改善箇所説明図

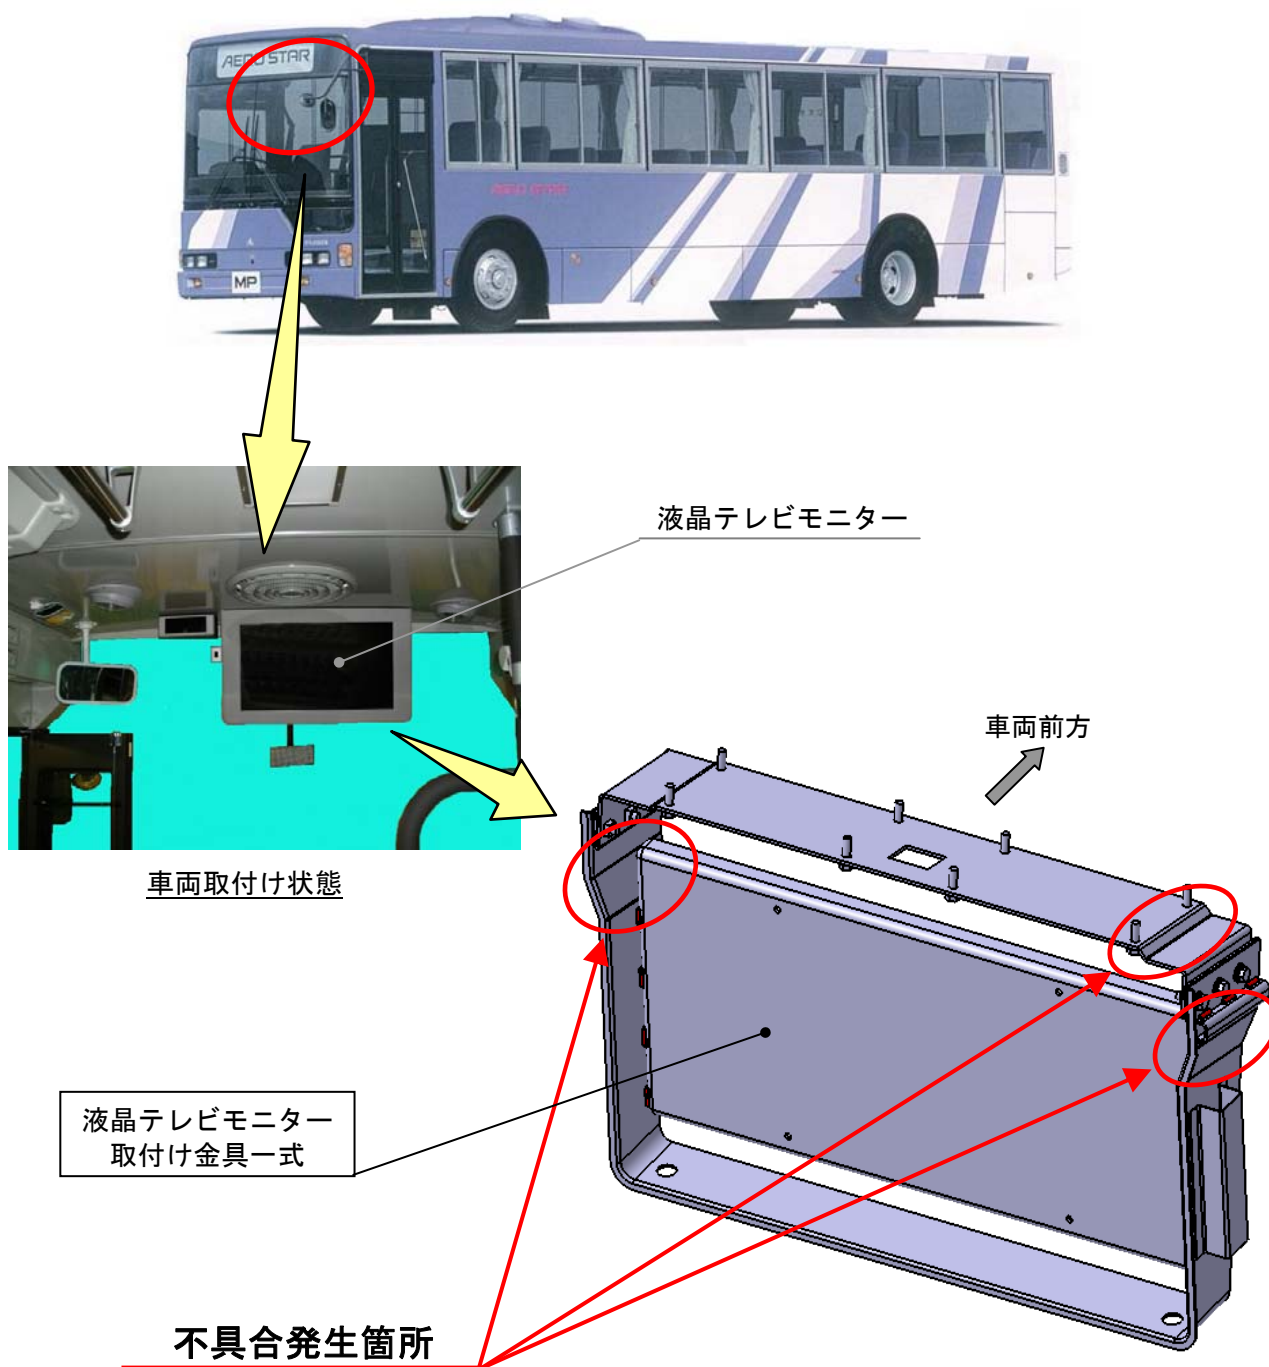
大型バスにおいて、液晶テレビモニターの取付け金具の強度が不足しているため、車両振動により当該金具に亀裂が発生するものがある。そのため、そのままの状態で使用を続けると、亀裂の進行によって当該金具が破断し、液晶テレビモニターが垂れ下がるおそれがある。

全車両、液晶テレビモニターの取付け金具一式を、対策品と交換する。

注：□ は交換部品を示す。
